113 年度阿區第 108 林班保育治理工程

林業及自然保育署公共工程生態友善機制檢核表

E01 生態評估人員/民眾參與意見紀錄表

工區一

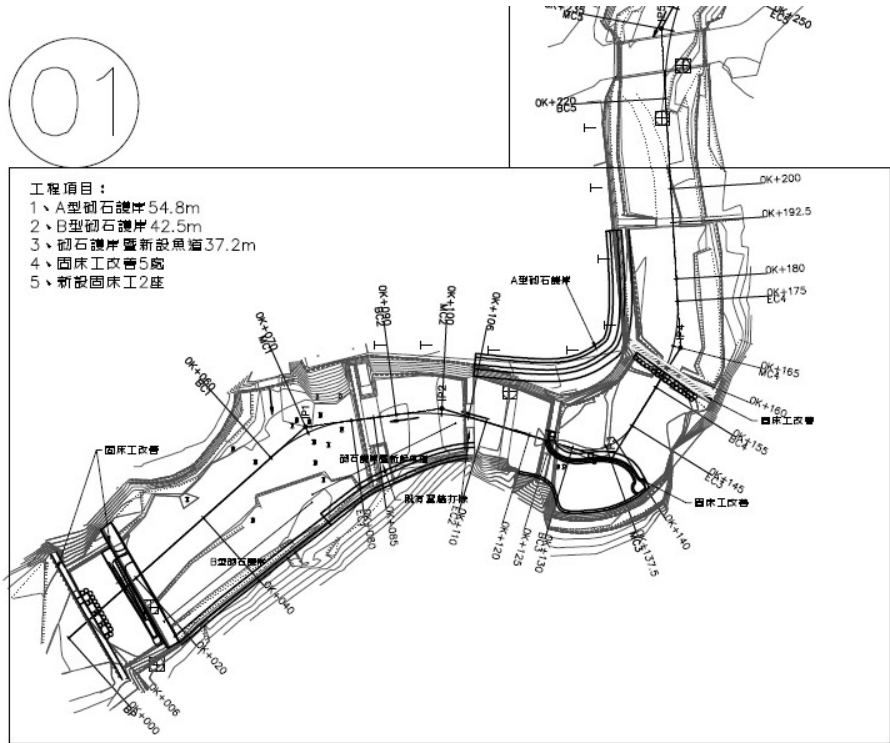
工程階段	<input type="checkbox"/> 提報 <input checked="" type="checkbox"/> 設計 <input type="checkbox"/> 施工 - 01 (填數字編號以表示數量，如:01)		
填表人員 (單位/職稱)	陳暉玄(弘益生態有限公司/計畫專員)	填表日期	民國 112 年 12 月 15 日
		參與日期	民國 112 年 12 月 14 日
參與項目	<input type="checkbox"/> 現地會勘 <input type="checkbox"/> 說明會 <input type="checkbox"/> 訪談 <input type="checkbox"/> 座談會 <input type="checkbox"/> 施工說明會 <input checked="" type="checkbox"/> 其他_初審_		
參與人員	單位/職稱	參與人員	單位/職稱
張哲銘	工程委員	張世倉	農業部生物多樣性研究所/退休研究員
胡通哲	工程委員	陳瑞麒	杉林溪自然教育中心/副館長
許文奕	林業保育署南投分署/集水區治理科/科長	陳暉玄	弘益生態有限公司/計畫專員
張佑新	林業保育署南投分署/集水區治理科/技士	陳怡方	弘益生態有限公司/計畫專員
劉虹志	大全技術顧問有限公司/設計		
意見摘要	處理情形回覆		
提出人員(單位/職稱)	回覆人員(單位/職稱) _____		
張世倉(農業部生物多樣性研究所/退休研究員)			
工區一			
1. 高壩處理完成後，請驗證相關魚道設施是具有具體效益。			
2. 施工過程應使用導流方式，維持水域常流水並使得水陸域生物可以通過。			
工區二			
3. 工區大塊石具有消能作用，且工程構造物落差影不至於造成阻隔，應盡量保留不擾動既有良好水域棲地。			
陳瑞麒(杉林溪自然教育中心/副館長)			
工區一			
4. 魚道這部分是否有計算流速?因為這邊主要是臺灣白甲魚、臺灣石鱚、爬岩鰍居多，臺灣白甲魚應該還好，但臺灣石鱚在流速過快

的魚道中上溯會有較大問題，請考慮整體流速的問題。	
5. 魚道坡度設計盡量不要高於 1:10。	
6. 0K+020 到 0K+110 左岸應無危害，建議不要新設護岸，維持既有緩坡及灘地環境。	
工區二	
7. 工區環境應盡量增加粒徑較大的塊石，讓工區環境可以有較多樣的底質環境，利於水域生物棲息。	
陳暉玄(弘益生態有限公司/計畫專員)	
工區一	
8. 工區應事先規劃施工動線，若有需移除或移植之樹木應事先取得園區同意，且盡量減少樹木之移除。	
9. 依據提報勘查了解，下游的水域生物較上游多樣且豐富，工區內之固床工皆具有較大之落差，造成水域廊道之阻隔，故相關結構物具有改善之必要性，本區域之魚類具有臺灣白甲魚及臺灣鬚鱧、臺灣石鮨等，故魚道流速應考量最大突進泳速，請參考附件二之文獻。	
10. 建議魚道的入口處要放寬設計(喇叭狀)，或利用塊石堆疊引導魚類進入魚道，提升利用效率。	
11. 工區左岸 0K+020 到 0K+110 為天然緩坡，應為野生動物進出溪床之路徑，若沒有特別災情，建議可以取消該段之護岸設計，以保持既有棲地之樣貌。	
12. 工區內水域生物應在開工前移至下游非施工範圍，減輕施工行為導致水域生物受害之情形。	
13. 工區內大塊石應盡量保留，維持既有多樣之棲地環境。	
14. 兩側護岸常攀附豐富之植物形成灌叢，據現勘了解多為鉛色水鶉、黃胸藪眉及小剪尾等保育類鳥類利用之巢穴，建議施工前應檢視攀附之植物內是否有鳥類巢穴，避免直接移除造成野生動物受害，如發現鳥類巢穴請立

工區二

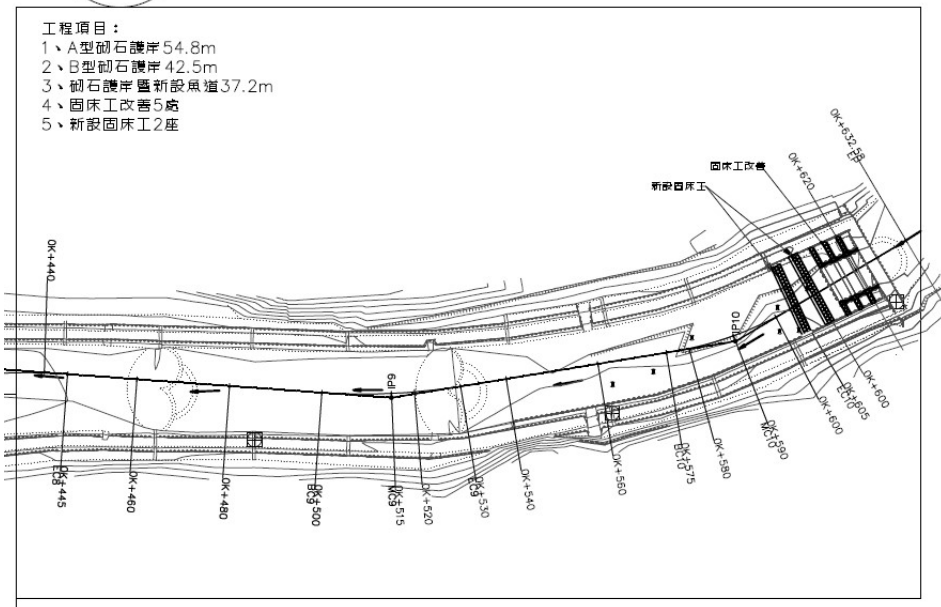
即通報生態團隊及自然教育中心人員，以利後續處理作業。	
工區二 15. 可以考量採用近自然之石梁工法，利用天然巨石或大塊石擺放消能並消除落差，且盡量完全不要使用混凝土，可實驗該工法之可行性及效益。	
本次討論是否涉及設計圖說修改? <input checked="" type="checkbox"/>是 <input type="checkbox"/>否 (如有設計圖之修改，請將設計圖說的前後修改納入下頁附件。如填否，則不必附)
